**Шины: Правила № 117 ООН (сопротивление шин качению,
шум, издаваемый шинами при качении, и их сцепление
на мокрой поверхности)**

Предложение по дополнению 2 к поправкам серии 04 к Правилам № 117 ООН

**Представлено неофициальной рабочей группой по неточностям
в измерениях***

Рис. 1
Минимальные требования в отношении зоны с испытательным покрытием. Затемненная часть называется "зоной испытания"

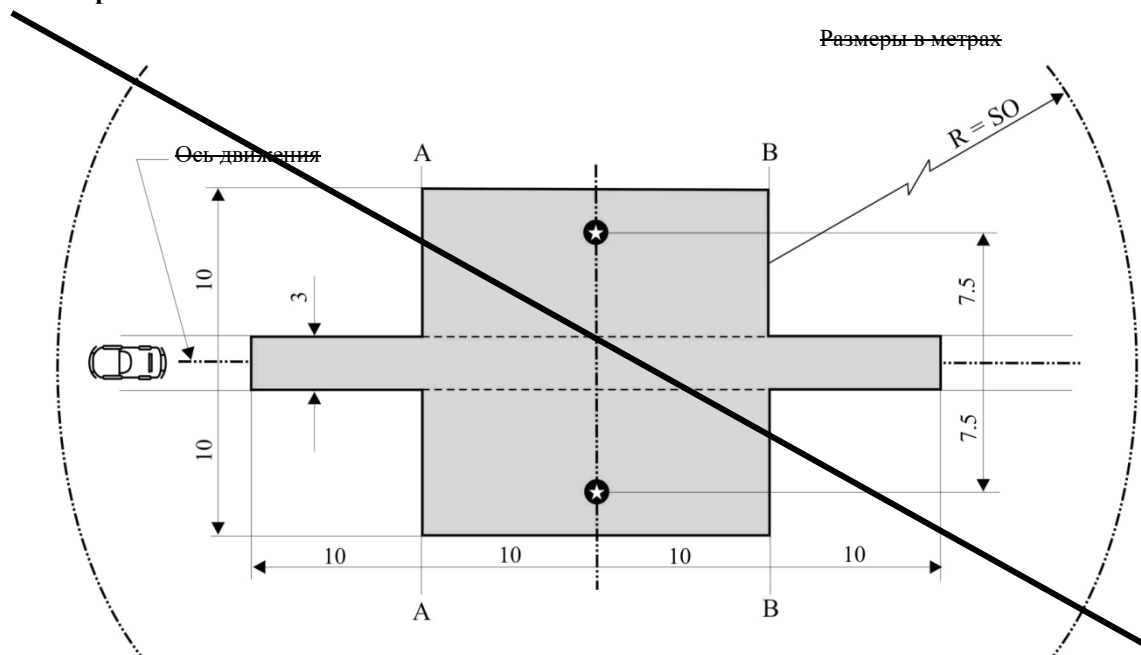
Приложение 4 изменить следующим образом:

~~Зарезервировано Технические требования к испытательной площадке¹~~

6. Был исключен текст приложения 4, равно как удалены ссылки на него, а также на пункт 12.8, содержание которого ныне претерпело изменения и никак не связано с приложением 4. Незаполненное приложение 4 сохраняется и резервируется для использования в будущем.
